RESOLUCIÓN N° 002092 (24 SEP. 2024)

“Por la cual se resuelven unos recursos de reposición interpuestos en contra de la Resolución 1351 del 5 de julio de 2024 y se toman otras determinaciones”

Por medio de la Resolución 1351 del 5 de julio de 2024, esta Autoridad Nacional autorizó la modificación de la Licencia Ambiental otorgada mediante Resolución 1326 del 05 de agosto de 2020 (modificación 1 de la Licencia Ambiental del proyecto UPME 01 de 2013 (Soacha – Tequendama).

Figura 34 Acc-312 en la zonificación y sub-zonificación del DMI

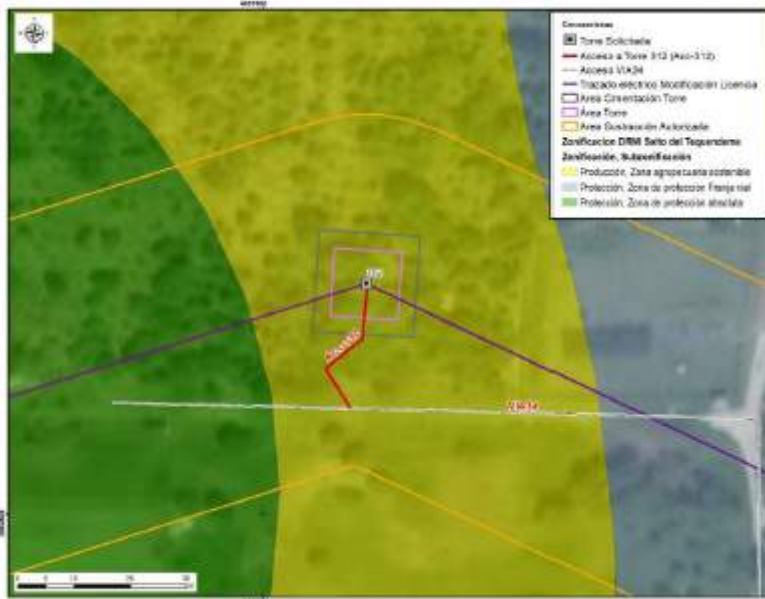
El camino/sendero ACC-312 se encuentra sobre cobertura de plantación mixta con espacios naturales, en el cual no es necesario tramitar el permiso de aprovechamiento forestal. Por el tipo de cobertura, tampoco se requieren actividades de mantenimiento tipo rocería, pues las características de la vegetación del acceso y el ingreso de los materiales y equipos para la construcción y montaje de la torre 312 se realizará de manera peatonal, como se menciona en la tabla 3-8 Descripción de accesos a sitios de torre del capítulo 3. Descripción del proyecto del complemento del EIA. Asimismo, la longitud es de aproximadamente 26.50m hasta el sitio de torre, razón por la cual, no se justifica un

Respecto a lo señalado por ANLA frente a la discrepancia entre lo mencionado en el capítulo 3 del complemento del EIA sobre la rocería planteada y lo presentado en el MAG, se aclara que por las características del terreno mencionadas anteriormente no se realizarán actividades de mantenimiento tipo rocería. Por lo tanto, la diferencia advertida por la autoridad obedece a un error involuntario consignado en el MAG.

Figura 28 Área de influencia total para el proyecto"

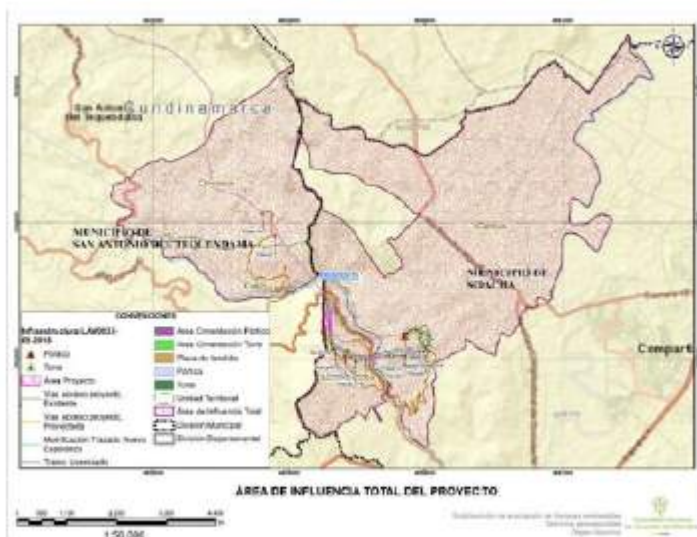
En la Resolución 1351 del 5 de julio de 2024 consideraciones sobre el área total o definitiva, Página 85, la ANLA indica “el área de influencia total que abarca las áreas de influencia físico-biótica y la socioeconómica tiene un área de 4.450,227 ha, incorpora a las Veredas San Francisco y Canoas en jurisdicción del municipio de Soacha; y veredas Cusio y Chicaque en el municipio de San Antonio del Tequendama. Tal y como se presenta en la siguiente figura:

Según lo expuesto, es necesario que la autoridad ambiental incorpore en la parte resolutive del acto recurrido, la modificación del artículo décimo sexto de la Resolución 1326 del 5 de agosto de 2020, relacionado con el área de influencia del proyecto.
